**PAPILDOMAS SUSITARIMAS NR. MS-
PRIE 2023-04-24 RANGOS SUTARTIES NR. MS-101**

*Originalas siunčiamas nebus***DĖL PRITARIMO PAPILDOMŲ DARBŲ LOKALINEI SĄMATAI**

Rangos sutartis Nr. MS-101 „Projekto „Ylakių g., Židikų mstl., Židikų sen., Mažeikių r. sav., techninis darbo projektas“ kapitalinio remonto darbai“

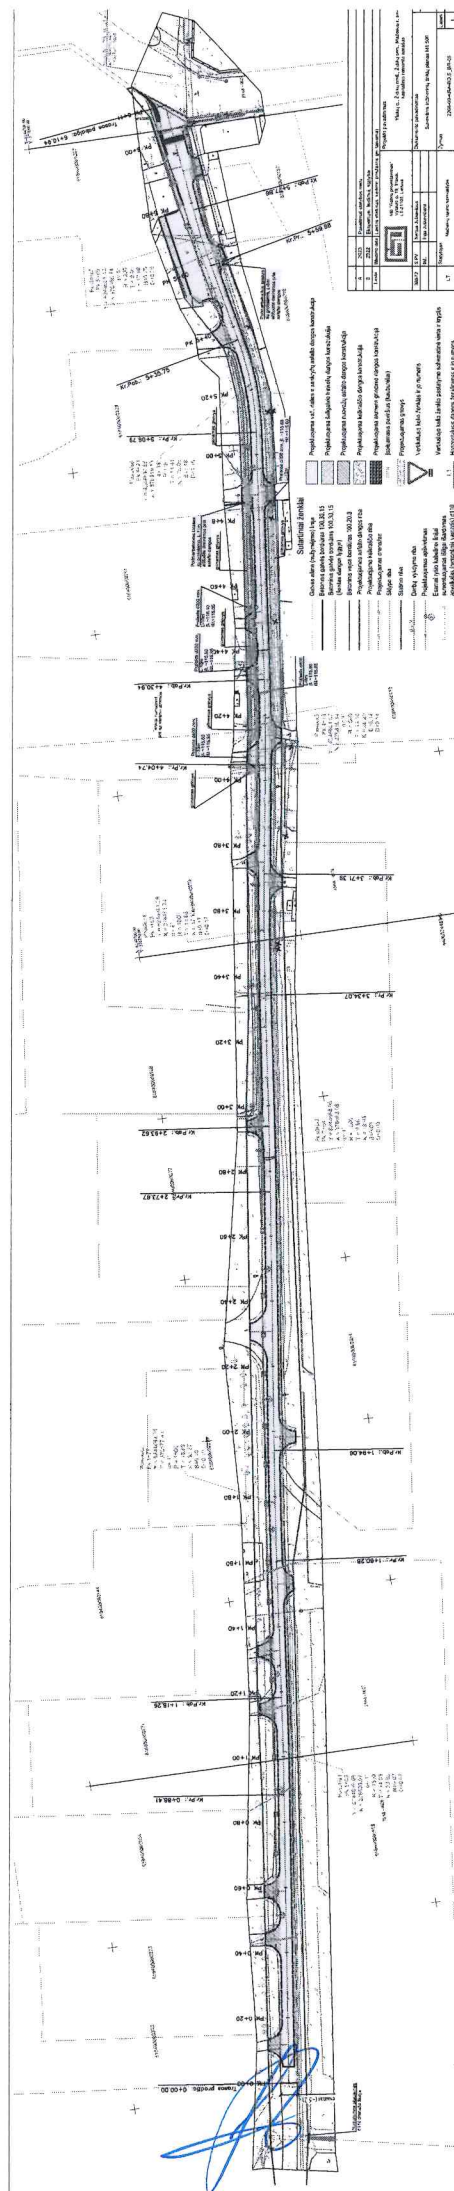
3. Užsakovas 2023-08-30 gavo projektuotojo MB „Gatvių projektavimas“ pakoreguotą „Projekto „Ylakių g., Židikų mstl., Židikų sen., Mažeikių r. sav., techninis darbo projektas“ kapitalinio remonto darbai“ projektą, kuriame nurodoma, kad Ylakių gatvėje papildomi darbai senų pralaidų 45 m išardymas, naujų pralaidų 51 m įrengimas, lietaus nuotekų vamzdžių ir lataų įrengimas 19 m ilgio.

1. Esamų pralaidų demontavimas ir naujų pralaidų, bei lietaus nuotekų latakų su grotelėmis įrengimas, papildomų darbų vertė – 18174,17 Eur (aštuoniolika tūkstančių šimtas septyniasdešimt keturi eurai 17 centų) be PVM, 21990,74 Eur (dvidešimt vienas tūkstantis devyni šimtai devyniasdešimt eurų 74 centai) su PVM, laikyti papildomais darbais;

Pjūvis Pk 6+03

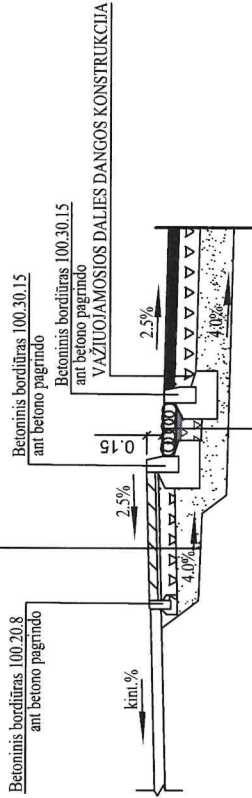
b) 2023-07-31 pradėjus ardymo darbus ir atkasus skelto akmens grindinį Kultūros paveldo departamentas prie Kultūros ministerijos Telšių – Tauragės teritorinis skyrius gavo gyventojų pranešimą, kad ardomas labai geros kokybės grindinys. Konstatavus faktą vietoje, nuspręsta, kad grindinys yra iš skeltų akmenų ir lauko riedulių, neturintis istorinės vertės. Nuspręsta dalį iškastų akmenų eksponuoti miestelio gyventojams, įrengiant juostą skersai Ylakių gatvės bei jau suprojektuotoje gatvės susiaurėjimo aikštelėje, pakloti esamo grindinio akmenis vietoj numatytų skelto akmens trinkelio. Parengtas projektuotojo MB „Gatvių projektavimas“ projekto koregavimas ir Užsakovui pateikta Rangovo lokalinė sąmata, pagal Sutartyje numatytus įkainius.

Akmenų grindinys (panaudojant esamus)
Cemento skiedinio įrengimas, 4 cm
Geotekstilės sluoksnis
Skaldos pagrindo sluoksnis iš nesurišto mišinio 0/45, (Ev2≥120MPa), 20 cm
Apsauginis šaltui atsparus sluoksnis (Ev2≥80MPa, Kpral ≥1.0x10⁶ m/s), ≥25 cm

2. Skelto akmens dangos konstrukcijos įrengimas 12 m², papildomų darbų vertė – 2338,85 Eur (du tūkstančiai trys šimtai trisdešimt aštuoni eurai 85 centai) be PVM, 2830,01 Eur (du tūkstančiai aštuoni šimtai trisdešimt eurų 1 centas) su PVM, laikyti papildomais darbais.
